BOLLETTINO - BULLETIN

GRUPPO • GROUP	3
NR • NO	136
DATA • DATE	11-17

MODELLI: Decespugliatori DS 3500 S - DS 3500 T

OGGETTO: Nuovo kit fissaggio frizione

PREMODIFICA - OLD ASSY	POSTMODIFICA - NEW ASSY

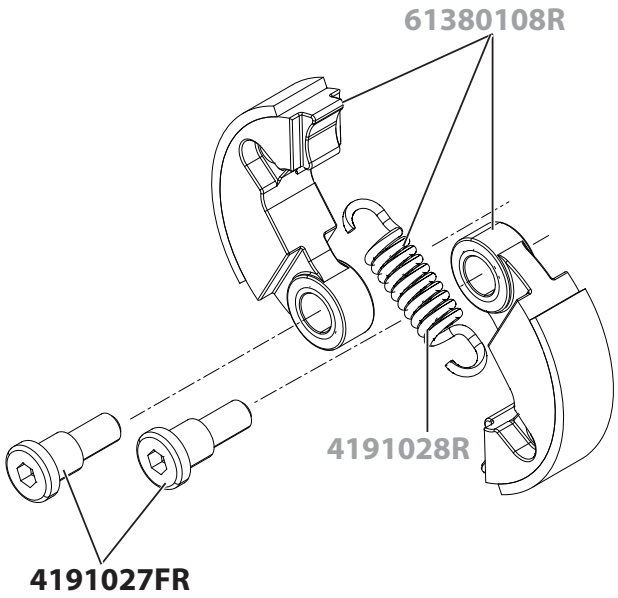
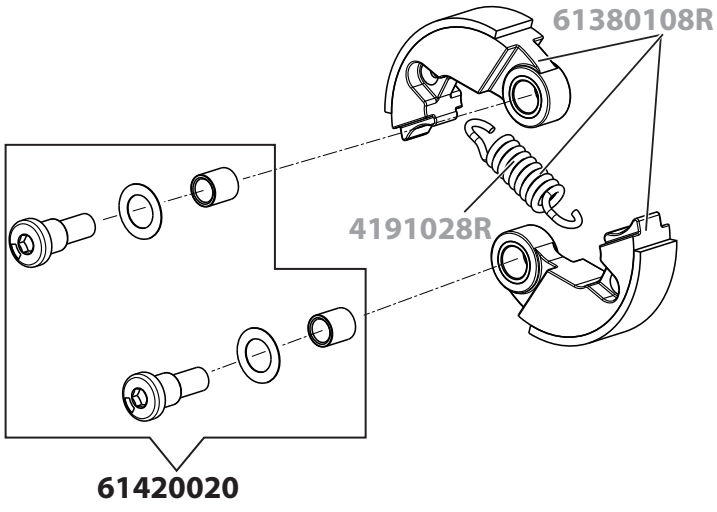
DESCRIZIONE: Per migliorare il livello di rumorosità in fase di innesto frizione è stato modificato il sistema di fissaggio

DESCRIPTION: The assembling system has been modified to improve the noise level during the clutch engagement

PREMODIFICA - OLD ASSY	POSTMODIFICA - NEW ASSY

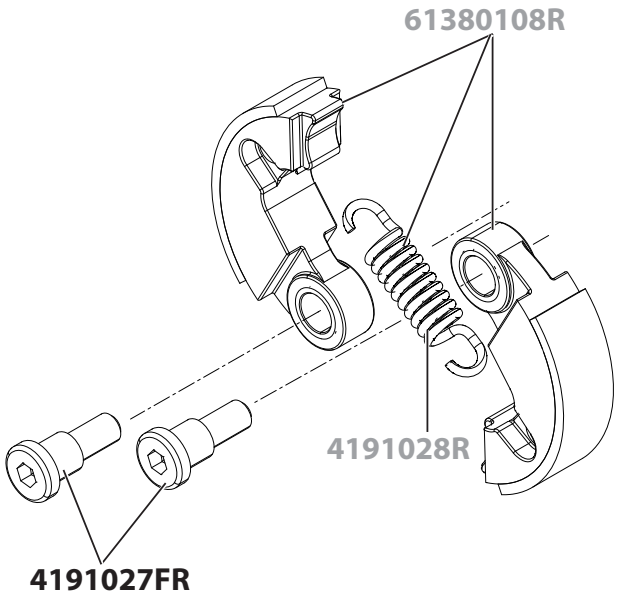
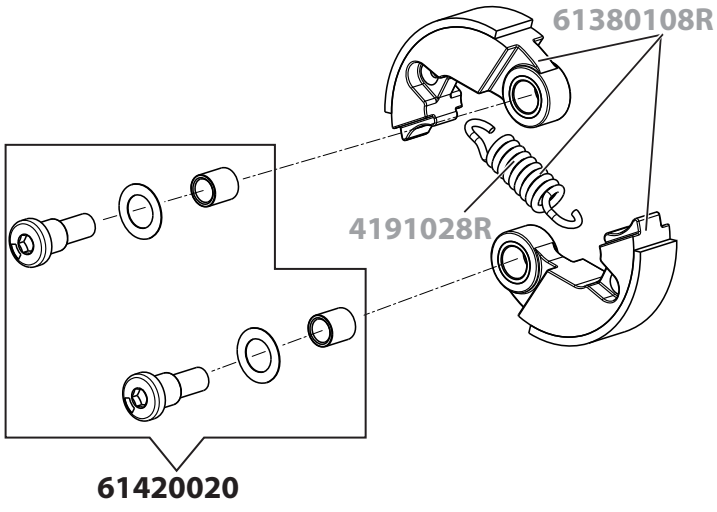
BESCHREIBUNG: Das Montage-Kit wurde modifiziert, um den Geräuschpegel während des Einkuppelns zu verbessern

DESCRIPTION: The assembling system has been modified to improve the noise level during the clutch engagement

PREMODIFICA - OLD ASSY	POSTMODIFICA - NEW ASSY

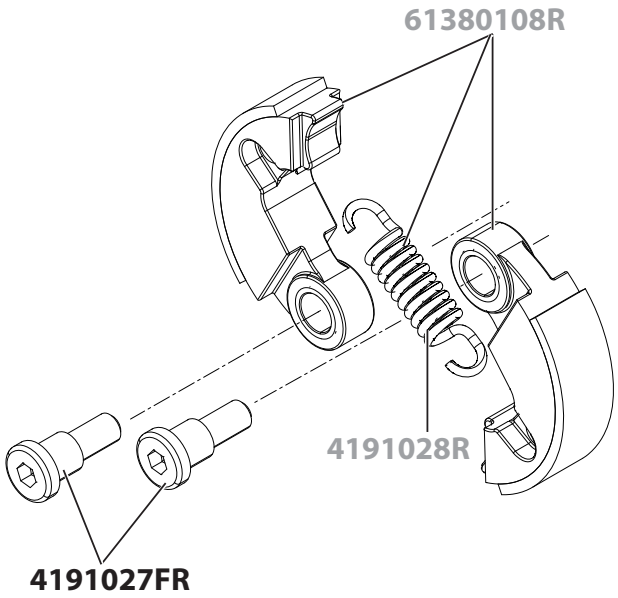
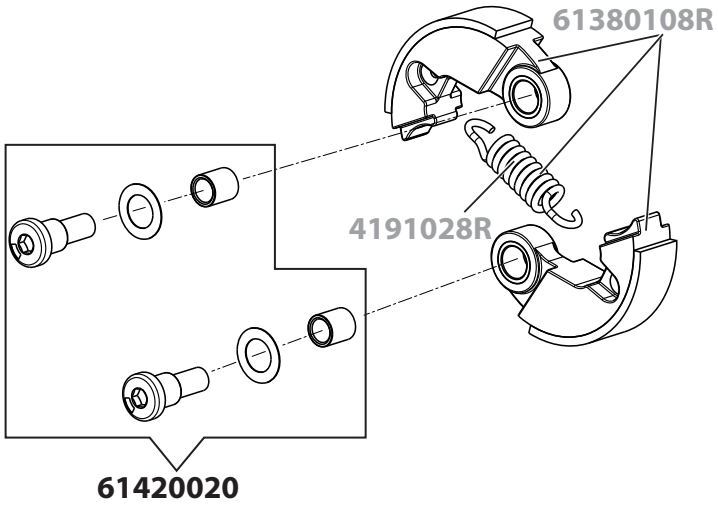
DESCRIPCIÓN: Para mejorar el nivel de ruido del acoplamiento del embrague fue modificado el sistema de fijacion

DESCRIPTION: The assembling system has been modified to improve the noise level during the clutch engagement

PREMODIFICA - OLD ASSY	POSTMODIFICA - NEW ASSY

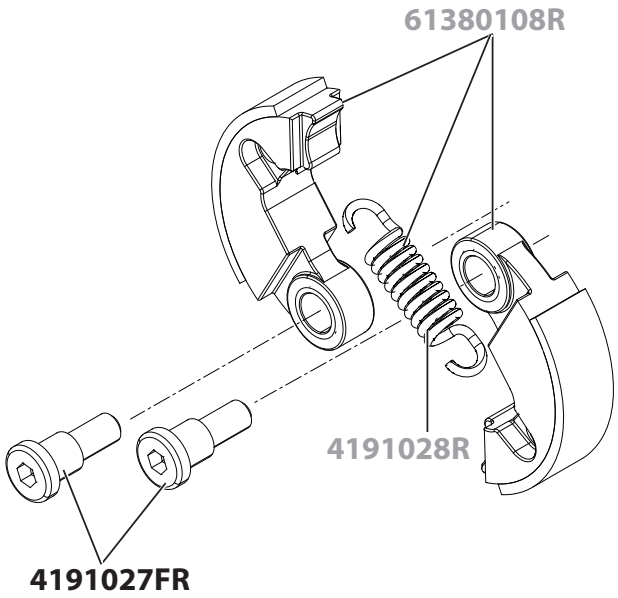
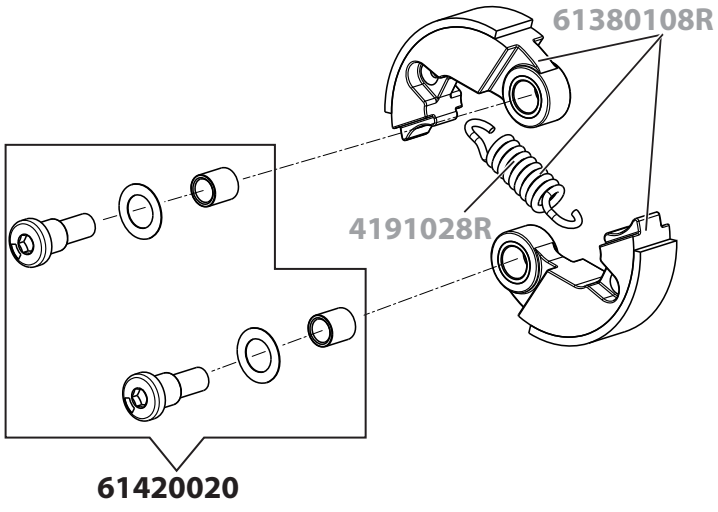
DESCRIPTION: Le système d'assemblage a été modifié pour améliorer le niveau de bruit pendant l'engagement de l'embrayage

DESCRIPTION: The assembling system has been modified to improve the noise level during the clutch engagement

PREMODIFICA - OLD ASSY	POSTMODIFICA - NEW ASSY

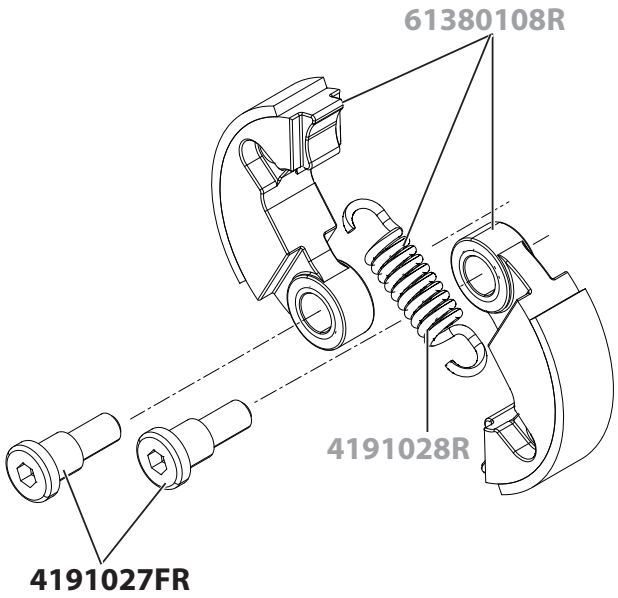
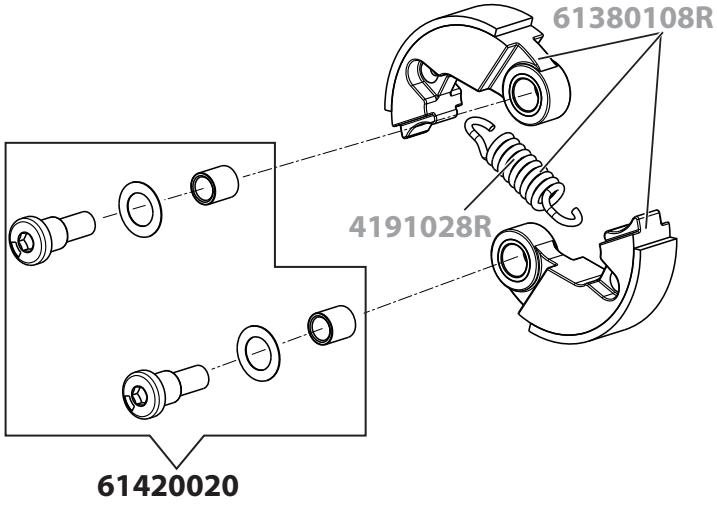
OPIS: W celu zmniejszenia hałasu podczas uruchamiania sprzęgła zmodyfikowano zespół mocowania sprzęgła

DESCRIPTION: The assembling system has been modified to improve the noise level during the clutch engagement
